Boletim Informativo

Renault, Citroen, Peugeot Todos os modelos com travões de tambor

Efeito de travagem insatisfatório do travão de serviço e do travão de imobilização.

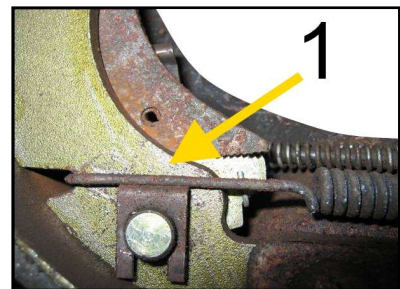
Se nestes modelos ocorrer um dos erros supracitados, o problema pode dever-se a um gancho de segurança montado verticalmente na maxila do travão. (Fig.1)
A mola inferior da maxila do travão exerce pressão sobre o gancho de segurança, influenciando o movimento do elemento de reposicionamento. Igualmente pode ocorrer um deslizamento e conseqüente danificação do dentado. Neste caso deve corrigir-se a posição do gancho de segurança.

Através da posição horizontal do gancho de segurança (Fig.2) é assegurado o movimento livre da mola da maxila do travão e conseqüentemente o bom funcionamento do dispositivo de reajuste.
